IMPIANTO AGRO-VOLTAICO PER LA PRODUZIONE DI ENERGIA ELETTRICA DA FONTE SOLARE DENOMINATO "BUSIA" DA REALIZZARSI NEL COMUNE DI SASSARI (SS)

TITLE
Titolo **RELAZIONE RISPOSTA OSSERVAZIONI**
prot. MASE 0001699, 0003016, 0004981, 0004418

Figura 1 - Impianti FER esistenti, autorizzati e in corso di autorizzazione

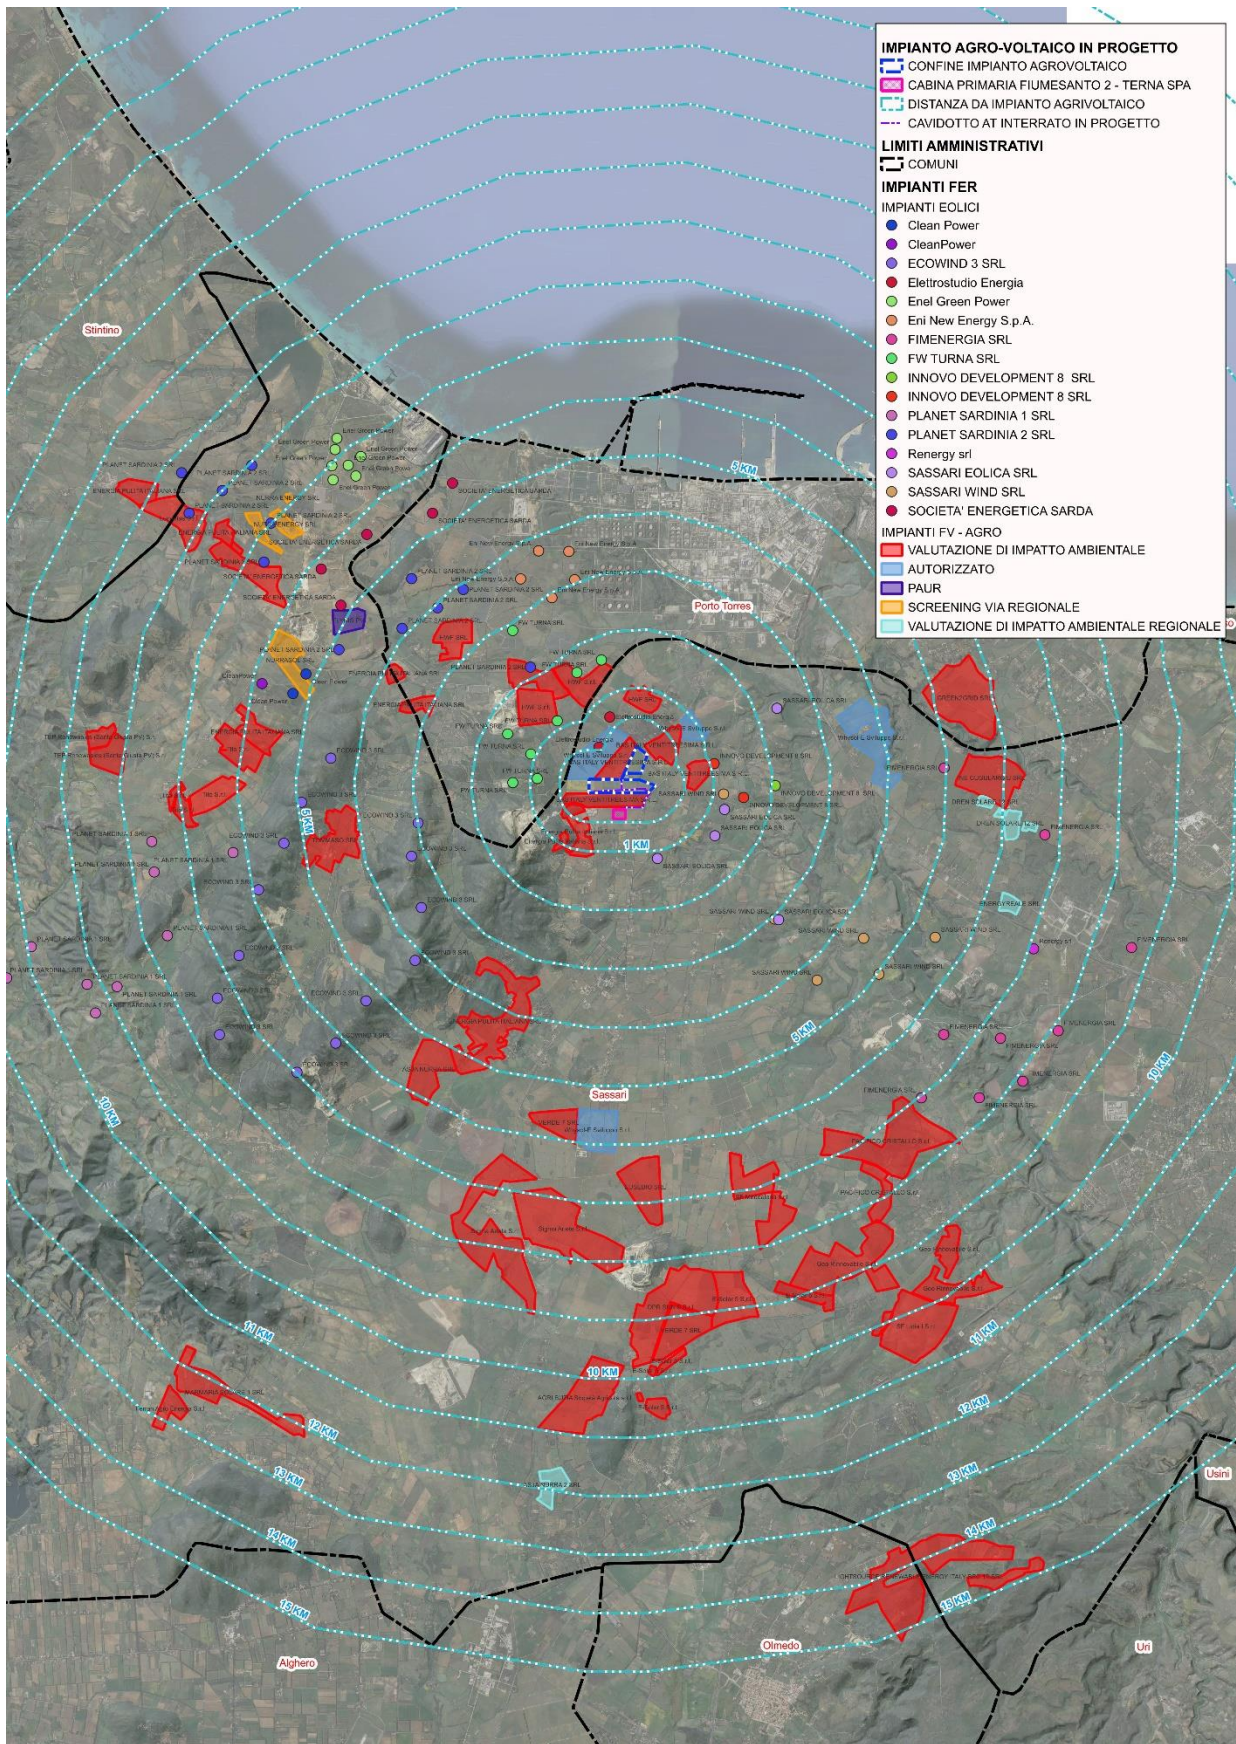
“Questa Direzione generale, pur consapevole del contributo che le singole Regioni devono fornire in ordine al raggiungimento degli sfidanti traguardi, stabiliti di concerto con la Comunità europea, in materia di produzione di energia elettrica da fonti rinnovabili, per far fronte all'emergenza climatica in corso, non può non rilevare che nell'area vasta di intervento si sta progressivamente verificando un effetto cumulo che si prospetta di gran lunga superiore alla capacità di carico dell'ambiente naturale, fenomeno che, peraltro, riguarda in maniera diffusa l'intero territorio regionale, dove, come noto, le richieste di connessione per realizzare impianti a energie rinnovabili sono tali da superare, al 30.09.2023, di ben 8 volte (rif.Econnexion, la mappa delle connessioni rinnovabili predisposta da TERNA S.p.a) quanto previsto, per la Regione Sardegna, come obiettivo da raggiungersi al 2030 sulla base della bozza del D.M. sulle c.d. “aree idonee” (6,203 GW n.d.r.) tanto da prospettarsi la progressiva sostituzione/industrializzazione dell'ambiente naturale e del paesaggio con impianti di grossa taglia (incluse le opere di connessione alla R.T.N.).

A tal proposito si evidenzia che l'intervento si somma alle numerose iniziative nel settore fotovoltaico/agrivoltaico ubicate in quest'area, attualmente in esercizio, e a quelle, sottoposte alle procedure di valutazione di impatto ambientale, attualmente depositate al M.A.S.E. e presso l'assessorato della difesa dell'Ambiente della Regione Sardegna, in relazione alle quali è stata quantificata una occupazione complessiva di suolo pari a circa 2,896 ha, la maggior parte delle quali, localizzate nella piana della Nurra.

Gli impianti di produzione di energia elettrica da fonti rinnovabili esistenti, autorizzati e in corso di autorizzazione presenti nell'area dell'impianto agro-voltaico, considerando come area d'indagine l'area vasta (è stata presa in considerazione un'area buffer di 10 km dall'impianto agro-voltaico in progetto), sono i seguenti:

Dalla predetta analisi nonché dalle relazioni “DTG_036_Analisi Impatto cumulativo con Impianti FER”, alla quale, per brevità, si rinvia, si può concludere che l’impatto cumulativo e visivo determinato dalla realizzazione dell’impianto agro-voltaico in oggetto nel contesto esistente sia sostenibile.

Figura 3 - Elemento idrico e Art. 30 Ter PAI

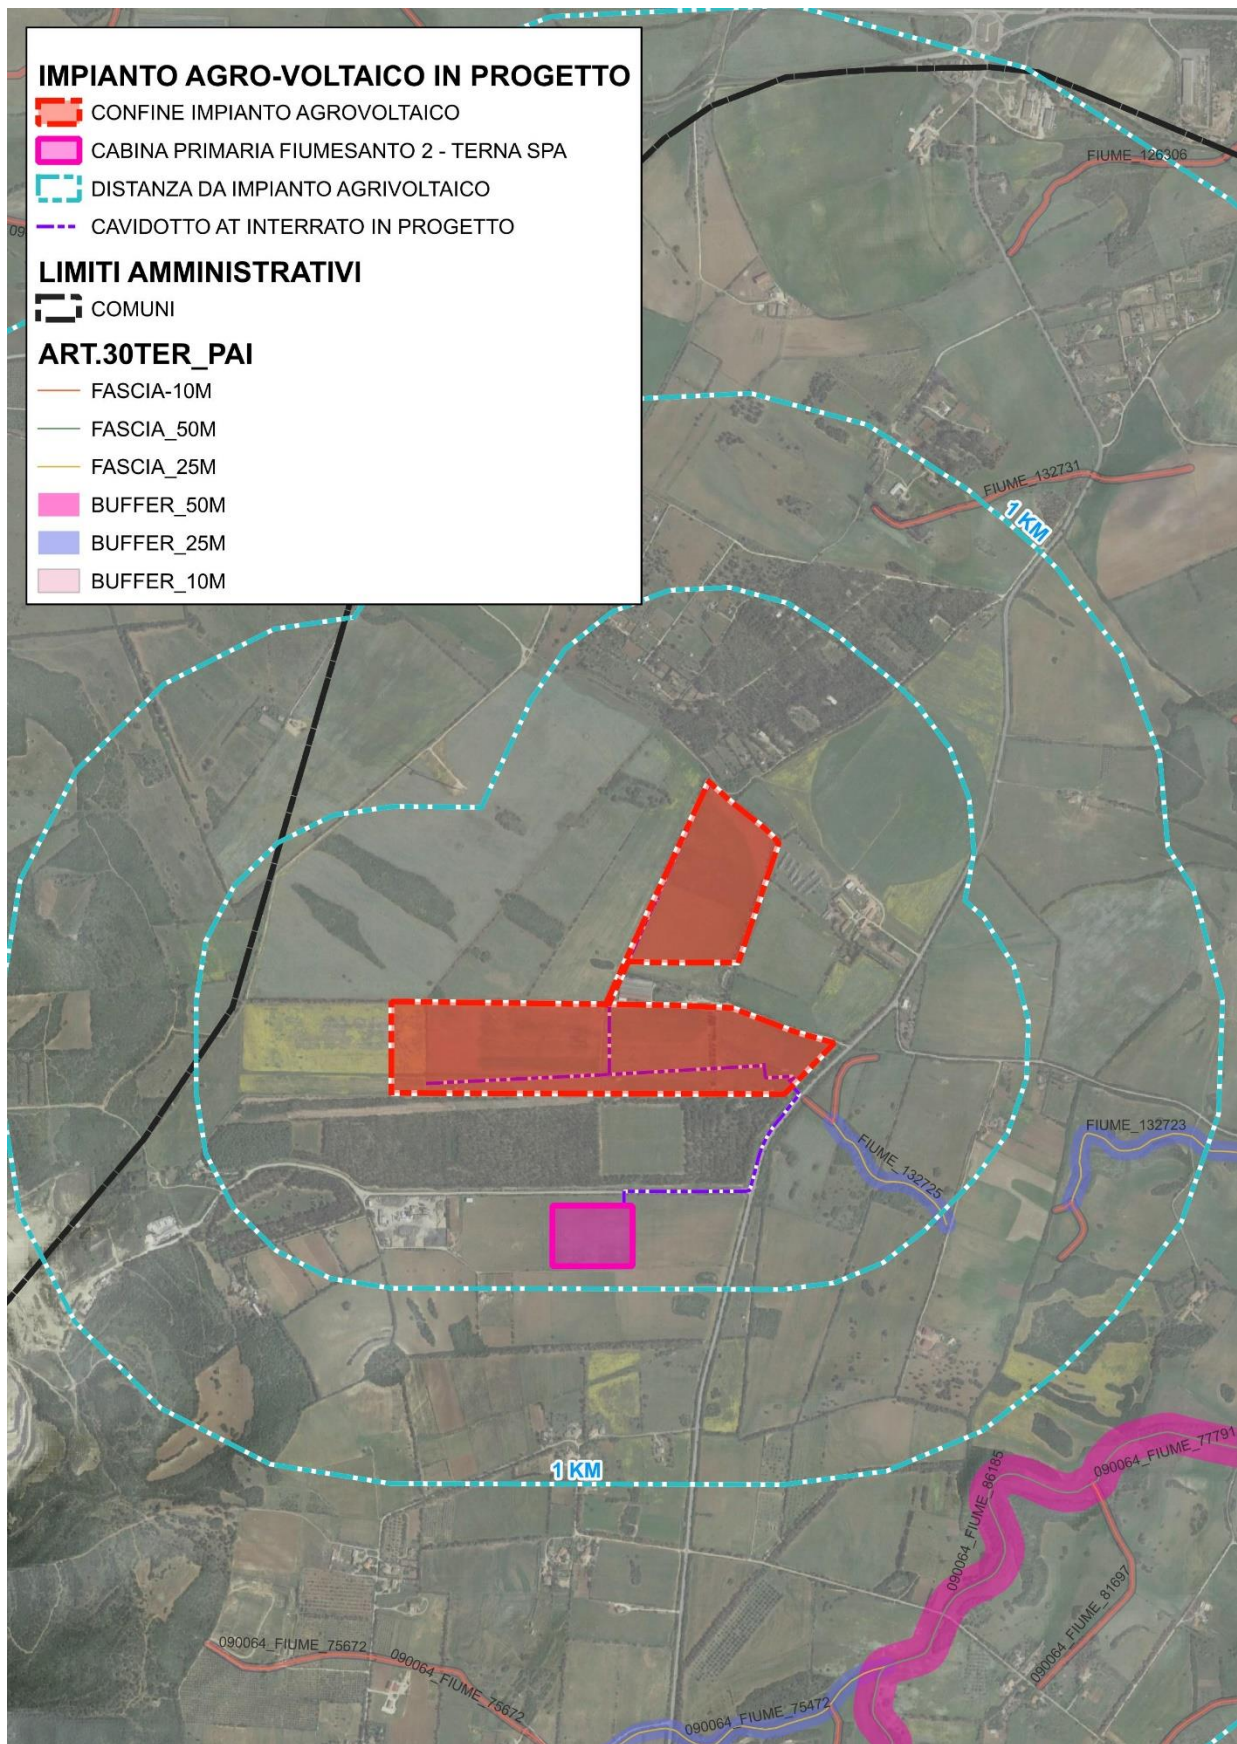
“Dalla documentazione acquisita si ricava che l’impianto di produzione energetica risulta sovrapposto ad alcuni elementi idrici del reticolo ufficiale di riferimento ai fini PAI ivi incluso quello desumibile dalla carta dell’Istituto Geografico Militare (IGM), Carta topografica d’Italia – serie 25VS edita per la Sardegna dal 1958 al 1965, e alle relative fasce di prima salvaguardia di cui all’art. 30 Ter delle N.A. del PAI, equiparate ad aree a pericolosità molto elevata Hi4.

Tale interferenze non risultano individuate negli elaborati di progetto, né risultano descritte le relative modalità di risoluzione. [...]. Si rilevano inoltre interferenze del cavidotto di connessione con il reticolo ufficiale di riferimento ai fini PAI, ivi incluso quello desumibile dalla carta dell’Istituto Geografico Militare (IGM), Carta topografica d’Italia – Serie 25VS edita per la Sardegna dal 1958 al 1965, e con le relative fasce di prima salvaguardia di cui all’art.30 Ter delle N.A. del PAI, equiparate ad aree a pericolosità molto elevata Hi4.”

Dall’analisi della cartografia disponibile dal Database Topografico della Regione Sardegna denominato “04_ELEMENTO_IDRICO.shp” (Delibera n.3 del 30.07.2015 – Autorità di Bacino Regionale) e la cartografia disponibile sul geoportale regionale riguardante l’art.30 Ter del PAI (identificazione e disciplina delle aree di pericolosità quale misura di prima salvaguardia), si evince che l’impianto agro-voltaico in progetto e il cavidotto di connessione non interferiscono con le aree a pericolosità molto elevata Hi4, come mostrato nella seguente figura.

Infine la proponente a pag. 45 della relazione geologica al capitolo “Perimetrazioni di pericolosità idraulica e geologica vigenti” riporta che:

“è possibile constatare che l'intervento in progetto non ricade in aree caratterizzate da pericolosità idraulica o geomorfologica. Inoltre, il settore oggetto d'intervento non ricade all'interno delle “Fasce di Prima Salvaguardia” di cui all'art. 30ter delle N.A. PAI.”

Figura 4 - Planimetria con indicazione della vegetazione di mascheramento

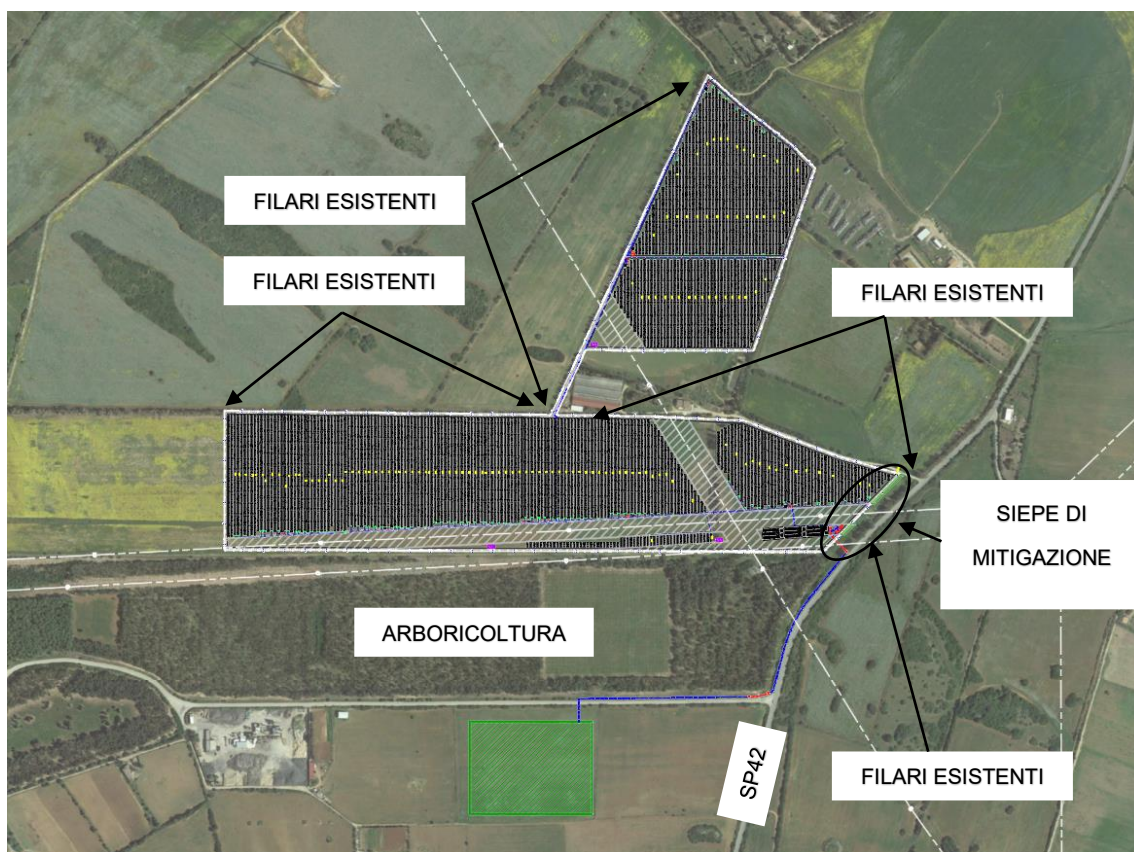
“ A tal proposito si ritiene auspicabile un incremento della fascia verde perimetrale (prevista in progetto solo sul lato Est, come rilevabile dall’elaborato “24_DTG_038”), estendendola all’intero perimetro delle aree interessate dalle opere e della Stazione Elettrica in progetto (escludendo le fasce di rispetto previste per legge) e prevedendo, ad integrazione della vegetazione esistente, la piantumazione di più filari sfalsati di essenze arboree sempreverdi tipiche della macchia mediterranea, atte – sin dalla messa a dimora e per tutto l’arco dell’anno – a garantire un effetto schermante adeguato, anche in considerazione della massima altezza raggiunta dalle strutture fotovoltaiche in progetto”

L’inserimento della fascia verde perimetrale necessaria per garantire un’adeguata schermatura all’impianto dai punti di vista sensibili è stato valutato durante la fase progettuale in funzione del contesto in cui si colloca l’impianto agro-voltaico in progetto. In particolare analizzando i confini dell’impianto fotovoltaico, si può notare che a sud si sviluppa un’area interessata da arboricoltura, costituita da un’ampia area vegetata utile a garantire un ottimo grado di mascheramento, sul lato ovest dell’impianto non è presente viabilità principale in vicinanza tale da richiedere la realizzazione di una siepe di mitigazione, inoltre per l’area a nord è presente un filare alberato. Sul fronte nord al confine della proprietà sono presenti dei filari alberati che mascherano naturalmente l’impianto alla vista. Il fronte est è quello più esposto in quanto affaccia sulla SP42 ed è quindi soggetto al passaggio dei veicoli ad una distanza ravvicinata, tuttavia lungo la strada sono presenti dei filari di pini marittimi che escludono la visuale all’impianto. Ciò nonostante data la vicinanza dell’impianto alla strada provinciale il progetto prevede la realizzazione di una siepe di mitigazione paesaggistica. Valutati tali aspetti si è ritenuto di non realizzare la siepe di mitigazione là dove l’impianto risulta già adeguatamente schermato dai filari esistenti lungo il perimetro della proprietà.
